Einladung zur Stadtratssitzung am 19.03.2025

Beschluss über die Abwägung der eingegangenen Hinweise, Anregungen und Bedenken zur 2. Änderung des Bebauungsplans "Kurklinik Ostrau", Stadt Bad Schandau OT Ostrau

Abwägungsprotokoll zur 2. Änderung des Bebauungsplans „Kurklinik Ostrau“ der Stadt Bad Schandau

Abb.6: Übersicht über Lage der bestehenden Zisterne und der geplanten Zisterne / Sickerschacht sowie Lage der Löschwasserteiche

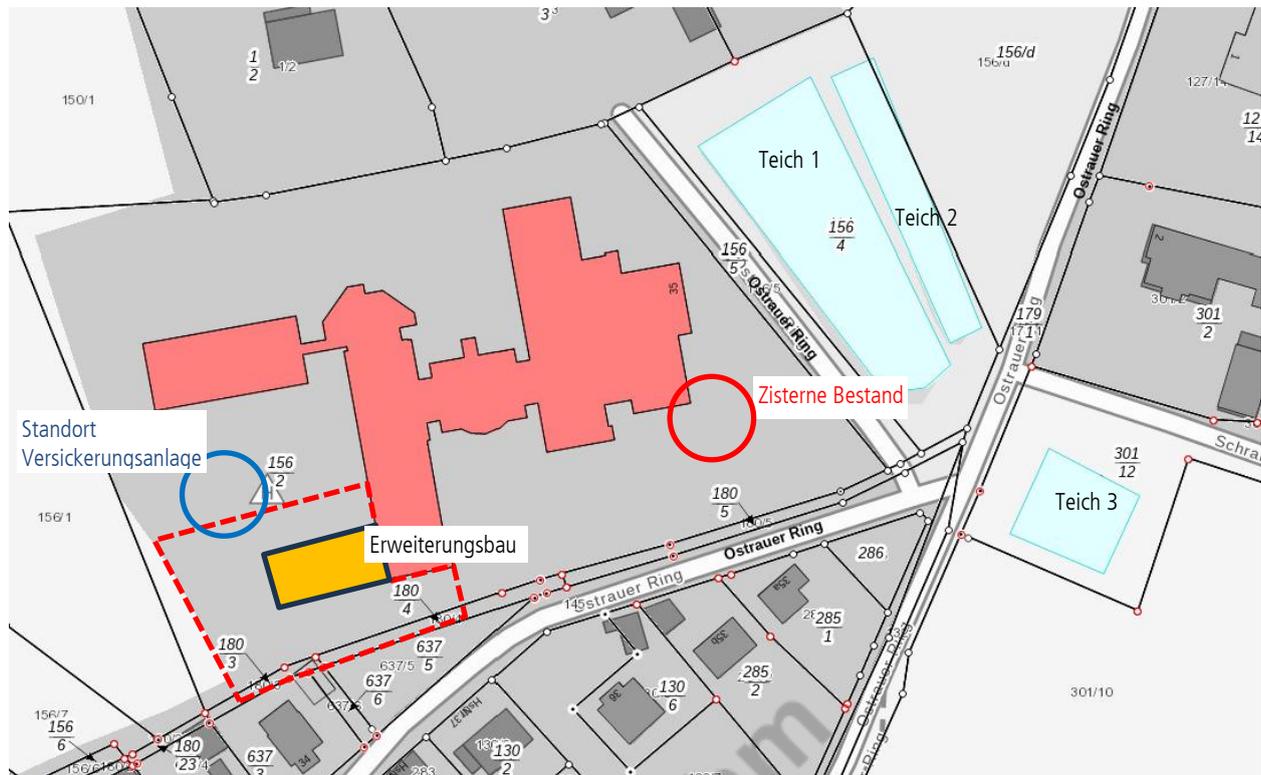
I	Behörden / TöB	Datum	Hinweis / Anregungen	Abwägungsvorschlag
			<p>Der Standort der Versickerungsanlage ist in die Planzeichnung aufzunehmen.</p>	<p>Es wird nur die Dachfläche (318,87 m²) des Ersatzneubaus berücksichtigt, da der Neubau an das bestehende Wegenetz angebunden wird und keine zusätzlichen Flächenbefestigungen vorgesehen sind.</p> <p>Der Standort der Versickerungsanlage wurde in die Planzeichnung als informativer Inhalt (redaktionelle Änderung) aufgenommen.</p> <p>Die Nachforderungen wurden der Unteren Wasserbehörde mit Schreiben vom 29.01.2025 per Mail vorgelegt.</p>
			<p>Hinweise</p> <ul style="list-style-type: none"> • Von Versickerungsanlagen dürfen keine Schäden an Gebäuden und Anlagen ausgehen. Deshalb sollten Mindestabstände zu Gebäuden eingehalten werden, wobei als Kriterium die Art und Tiefe der Unterkellerung und die Lage der Grundwasseroberfläche zu berücksichtigen sind. • Bei geplanter Versickerung von Niederschlagswasser auf Grundstücken sind § 8 Wasserhaushaltsgesetz (WHG), §§ 55 SächsWG und die Erlaubnisfreiheitsverordnung (ErlFreihVO) zu beachten. • Für die Versickerung ist eine wasserrechtliche Erlaubnis bei der unteren Wasserbehörde zu beantragen, sobald die Anforderungen an das erlaubnisfreie Versickern gemäß ErlFreihVO nicht erfüllt sind. 	<p>Die Hinweise sind bereits unter Punkt III.6.5 der Textlichen Festsetzung enthalten bzw. werden geringfügig ergänzt.</p>

Für den Bau einer Versickerungsanlage wurde ein Standort zwischen dem Erweiterungsbau und Bestandsgebäude westlich der Tiefgarage festgelegt (siehe Abbildung 6).
